POLICIE ČESKÉ REPUBLIKY
Územní odbor Brno-venkov
Dopravní inspektorát
pracoviště dopravního inženýrství

Č. j. KRPB-81215-2/ČJ-2024-0603DI-HUM

"Rosice – lokalita Nádražní; rekonstrukce silnice III/3941" – výzva k odstranění nedostatků.

Obrázek G.5 – Možné řešení umístění zastávky v oblouku

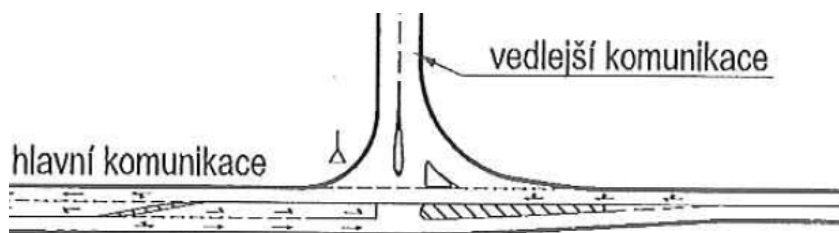
- doložit detail + řez přechodem pro chodce (provedení hmatových úprav, sklonové poměry, vyčkávací prostor pro chodce)
- vzhledem k umístění zastávky v oblouku doložit splnění alespoň délky rozhledu pro zastavení vzhledem k zacloněným plochám z místa řidiče vozidla BUS (tzv. mrtvý úhel – bude vyneseno) – viz ČSN 73 6425-1
